敦賀発電所 1 号炉
使用済燃料の冷却に係る
性能維持施設の変更について

2020 年 10 月 2 日
日本原子力発電株式会社

本資料は、敦賀発電所1号炉の使用済燃料貯蔵設備に貯蔵している使用済燃料の崩壊熱が初回申請時からさらに減少し、燃料プール冷却系による冷却が不要となったことを受け、使用済燃料の冷却に係る性能維持施設の見直しの考え方について整理するものである。

図1 変更後における使用済燃料冷却に係る性能維持施設範囲

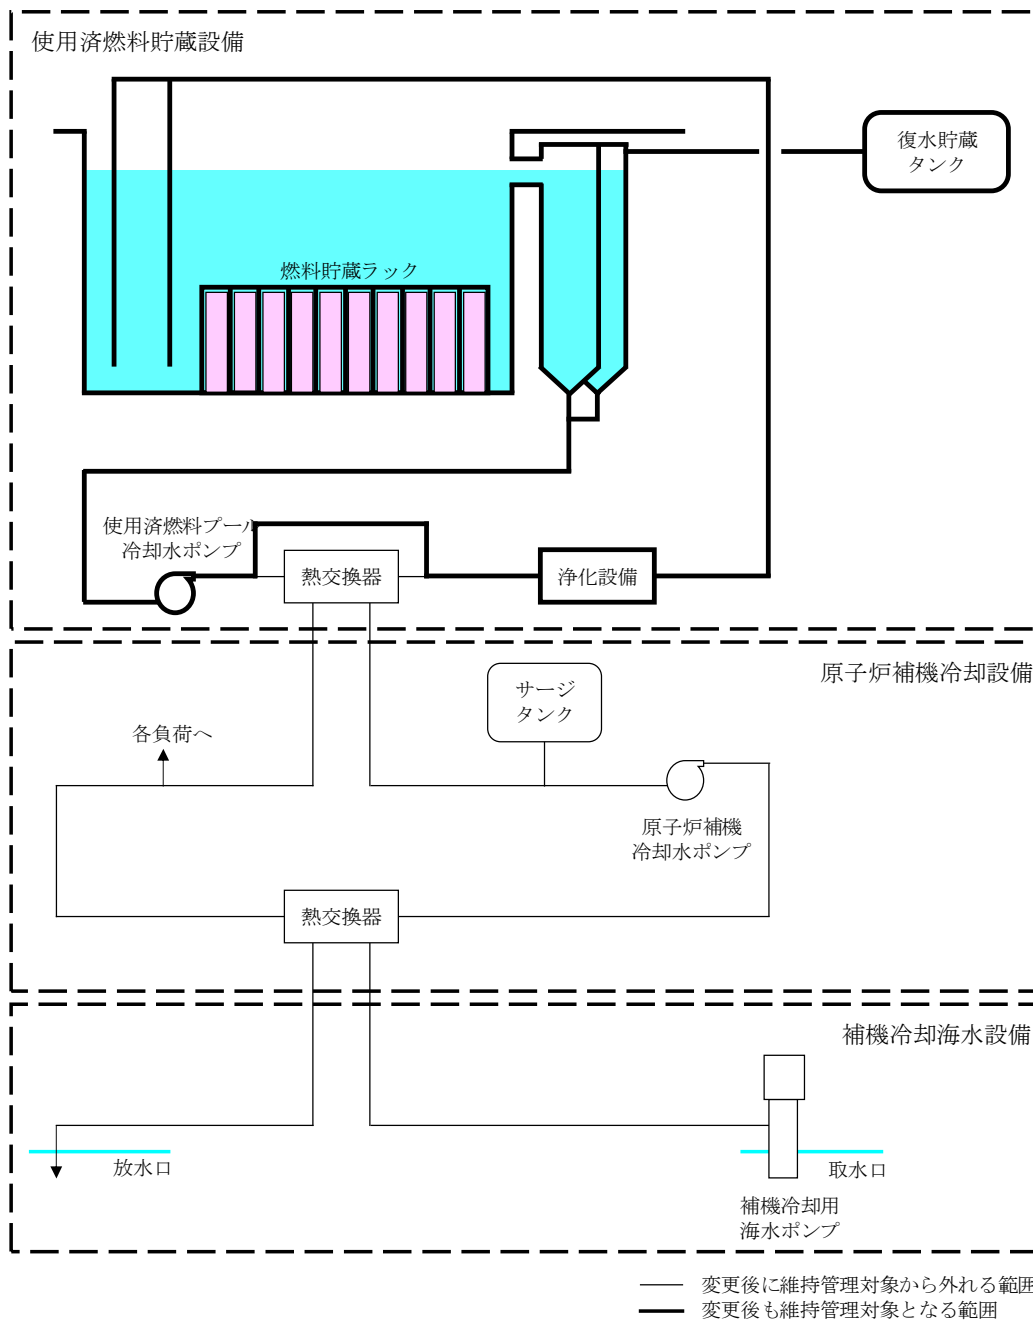
ったため、使用済燃料貯蔵設備の「冷却・浄化機能」を「浄化機能」のみへ変更する。

その後、使用済燃料の崩壊熱の減少により自然放熱での冷却が可能となったことから、商用電源喪失時にディーゼル発電機による電源供給機能は不要となる。

その後，使用済燃料の崩壊熱の減少により自然放熱での冷却が可能となったことから，本要求事項に基づく原子炉補機冷却系の維持は不要となる。

以上の整理に基づき，変更後の性能維持施設の範囲については，図1のとおりである。

使用済燃料が自然放熱による冷却が可能となった以降は、補機冷却設備による冷却は不要であることを確認した。このため、補機冷却設備については、廃止措置計画の性能維持施設から除外する。

使用済燃料が自然放熱による冷却が可能となった以降は、いずれの設備についても交流電源で作動するものについては電源供給が必須なものではなく、直流電源で作動するものは蓄電池による電源供給が可能であるため、DGによる電源供給は必須でないことを確認した。このため、DGについては、廃止措置計画の性能維持施設から除外する。
